敦賀発電所2号炉  
「敷地の地形, 地質・地質構造について」  
に関する審査資料の記載の不備について  
(補足説明資料1 個々の記載の不備の具体的内容・類型化)  
印刷の誤り 第758回審査会合(令和元年8月23日)

令和元年10月11日  
日本原子力発電株式会社

薄片試料観察(H24-D1-1 深度59.16m)

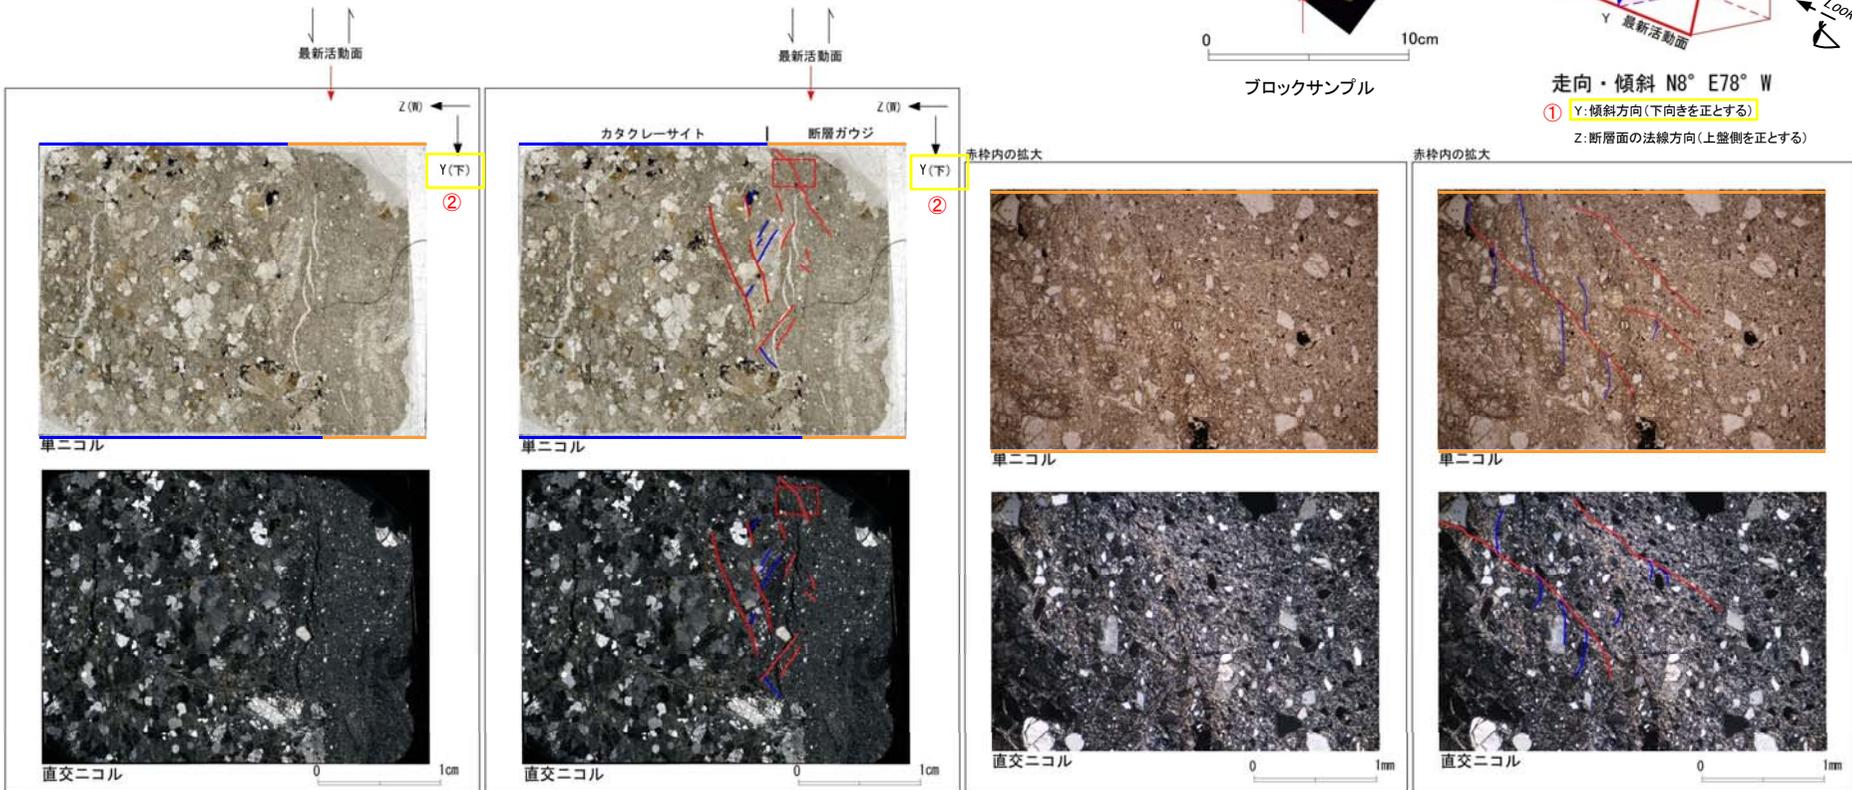
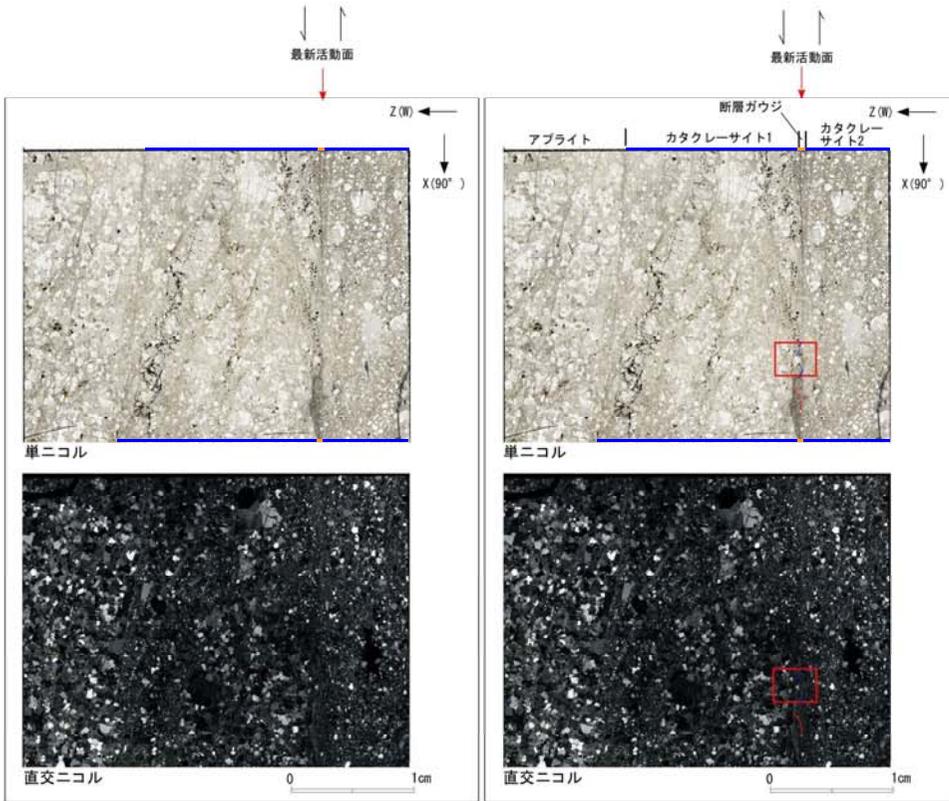
47, 48 (分類E) ①  
薄片作成方向を示したもの。  
書式を転用した際に正しい方向への修正を失念した。

49 (分類E) ②  
掲載した写真における方位を示したものであるが、  
書式を転用した際に正しい記号への修正を失念した。

走向・傾斜 N8° E78° W  
① Y: 傾斜方向(下向きを正とする)  
Z: 断層面の法線方向(上盤側を正とする)

薄片試料観察(H24-B14-2 深度28.50m)

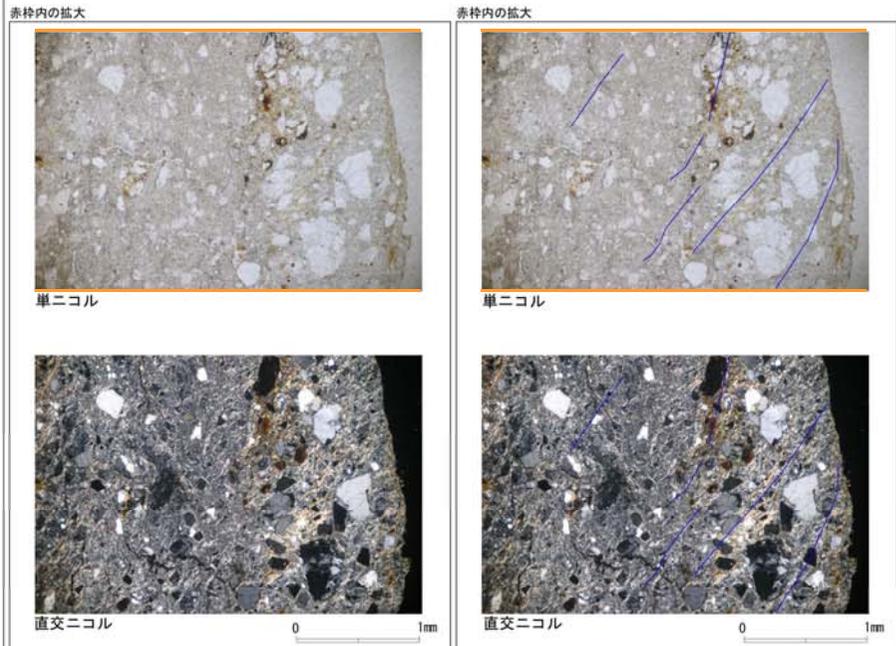
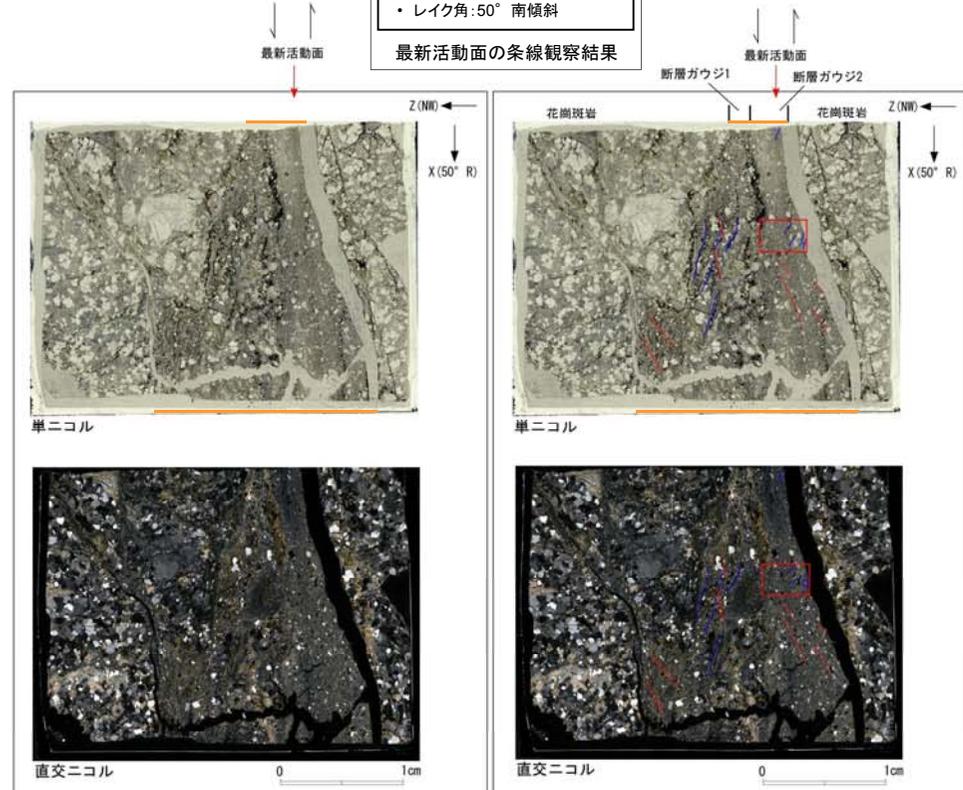
54(分類E)①  
書式を転用した際に正しいボーリング  
孔名への修正を失念した。

走向・傾斜 N35° E77° NW  
X: 条線方向(下向きを正とする)  
Z: 断層面の法線方向(上盤側を正とする)

薄片試料観察(H24-D1-2 深度31.46m)

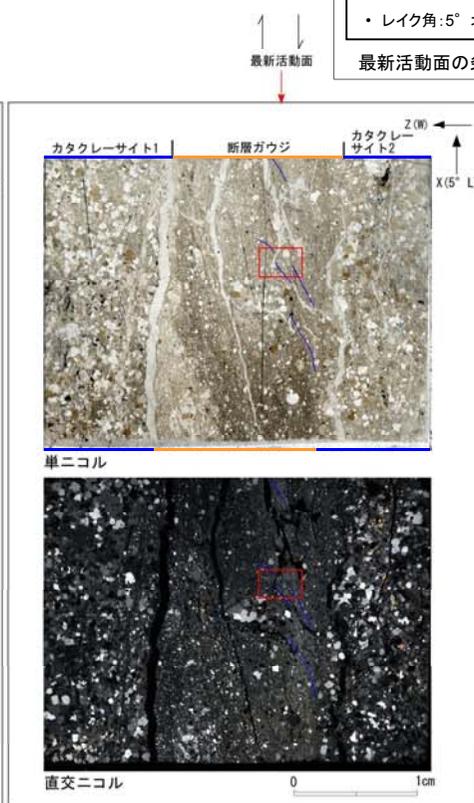
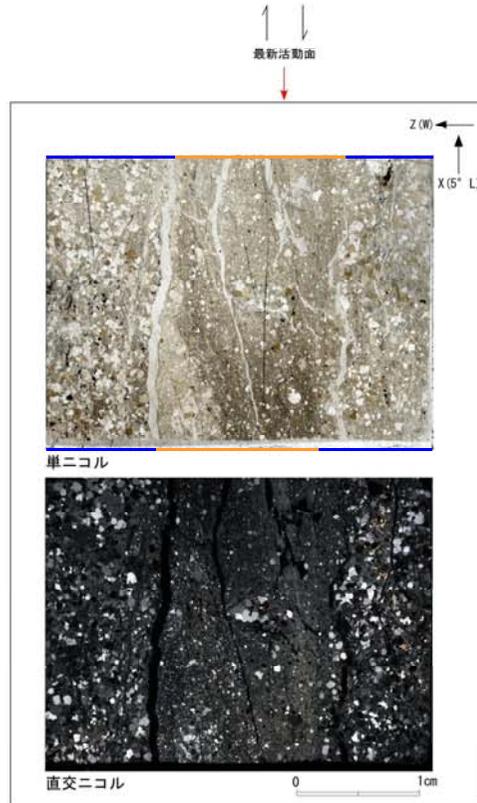
56(分類E)①  
書式を転用した際に正しいボーリング孔名への修正を失念した。

① H24-D1-2のボーリングコア(深度31.46m)から採取した薄片試料の観察結果によれば最新活動面の変位センスは、右ずれ層成分が卓越する。
